Avis délibéré
de la Mission régionale d'autorité environnementale
Provence-Alpes-Côte d'Azur

sur le projet de restructuration du domaine skiable d'Isola 2000
- secteur de Pélevos - Isola (06)

**N° MRAe
004839/A P**

Figure 3 : Emprise des tracés de luge (en jaune) et de la nouvelle télécabine (en rouge) sur les zones humides (en bleu hachuré) et la TVB locale (bande avec aplat jaune vert)
- source : MRAe

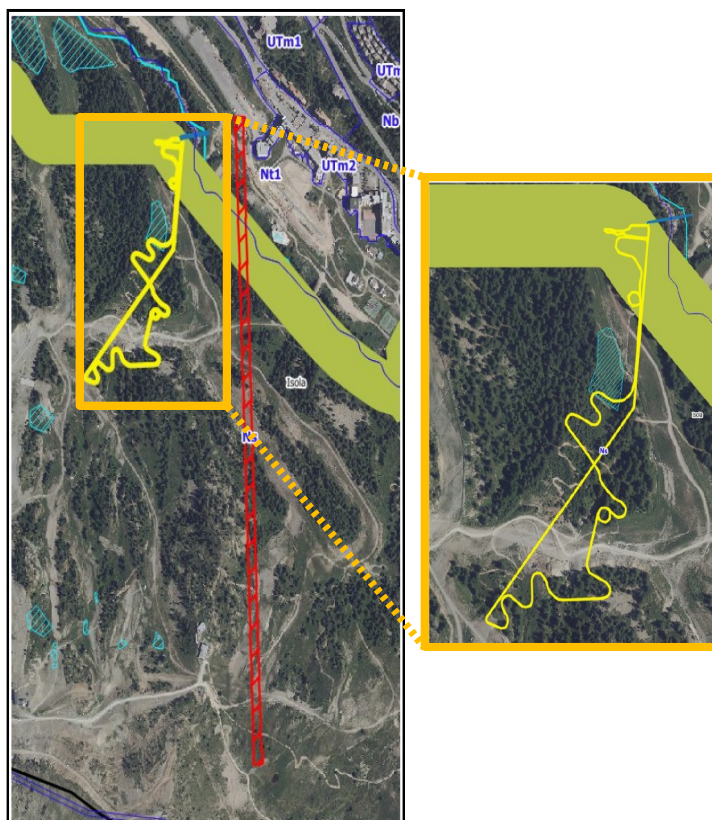
Plusieurs zones humides⁶ sont répertoriées au sein et à proximité de l'aire d'étude ; elles sont insuffisamment caractérisées par l'étude d'impact, leurs fonctionnalités n'étant ni présentées, ni analysées. La MRAe invite le maître d'ouvrage à prendre connaissance auprès du Parc national de l'étude Biotech réalisée en 2021, qui caractérise les zones humides beaucoup plus importantes que celles présentées dans l'étude d'impact.

La MRAe recommande la réalisation d'un diagnostic écologique spécifique aux zones humides identifiées au sein de l'aire d'étude (caractéristiques, fonctionnalités, cartographie intégrant l'espace de fonctionnalité) et de proposer une séquence éviter-réduire-compenser spécifique.

Intersectant a minima une zone humide (piste de luge) et un corridor de biodiversité, le projet semble incompatible avec la préservation de la TVB prescrite par le PLUm, l'adaptation de ses obligations réglementaires nécessitant « *la production par le pétitionnaire d'une analyse conclusive démontrant que le projet préserve les continuités écologiques et leurs fonctionnalités* », qui n'est pas présentée dans le dossier.

La MRAe recommande de justifier clairement l'articulation du projet avec le plan local d'urbanisme métropolitain vis-à-vis de la préservation des zones humides et de la trame verte et bleue locale.
